改善箇所説明図

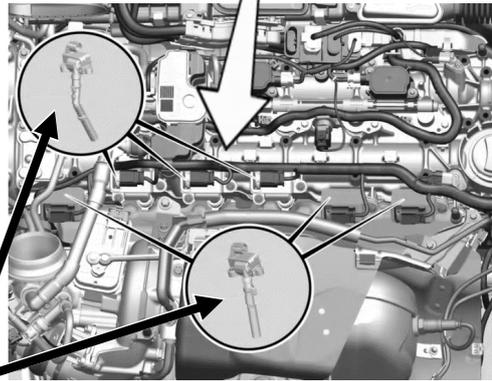
不具合発生箇所

点火コイル

エンジンの点火コイルにおいて、製造設備の保守が不適切なため、2次コイルの配線が長く、回路内で短絡が発生して高電圧が生成できなくなり、影響を受けたシリンダが失火することがある。そのため、エンジンの出力が低下するとともにエンジン警告灯(MIL)が点灯し、最悪の場合、排出ガスが基準値を超えるおそれがある。

全車両、点火コイルを良品に交換する。

識別：車台番号の付近に黄色の識別ペイントを塗布する
